#### Anlage 03 zur Drucksache 0143/2021/IV

#### Protokoll zur Ortsbegehung Neuenheim am 24.07.2017

Das Dokument enthält Vorschläge, die im Rahmen des Sicherheitsaudits bei der Ortsbegehung im Stadtteil Neuenheim protokolliert wurden. Diese Vorschläge werden von der Abteilung Recht und Verwaltung des Amtes für Verkehrsmanagement geprüft und abgewogen.

#### Werderstraße

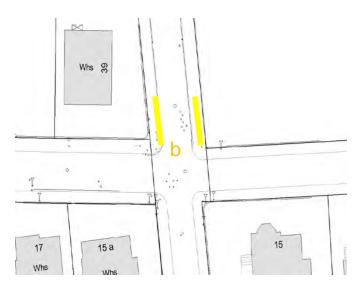
Nummer:	11-002
Verortung:	Werderstraße # Mönchhofstraße
Problembeschreibung:	a) Verkehrszeichen steht nicht ordnungsgemäß b) Sichteinschränkungen durch Parker am Knotenpunkt
Vorschlag:	a) Verkehrszeichen richten b) Bauliche Unterstützung der Grenzmarkierungen wie Poller, um freie Sichtbeziehungen zu ermöglichen
Anmerkung:
